▶ 8ビットタイマ制御方法の制約に関するご連絡

東芝マイクロコントローラ 900 ファミリー

8ビットタイマ制御方法の制約に関するご連絡

■PWMモード時の例

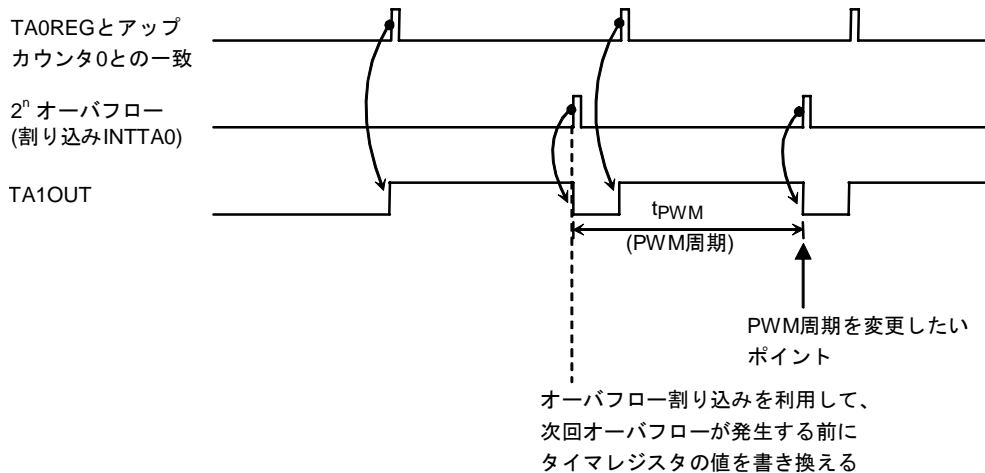
8ビットタイマにおいてPWMモードやPPGモードを使用時にダブルバッファを利用する場合は、注意が必要です。

タイマレジスタの設定値と、アップカウンタが一致して、オーバーフローが発生するタイミング直前にレジスタバッファのデータ更新を行うと、設定値と異なる波形信号が出力される場合があります。

その為、PWMモードではオーバーフロー割込みを利用し、次回のオーバーフローが発生する6サイクル前までに ($f_{sys} \times 6$)、レジスタバッファの更新を終了するようにしてください。

また、PPGモードを使用の際も同様に、周期のコンペア一致割込みを使用し、次回の周期コンペアが一致する6サイクル前までに、レジスタバッファの更新を終了するようにしてください。
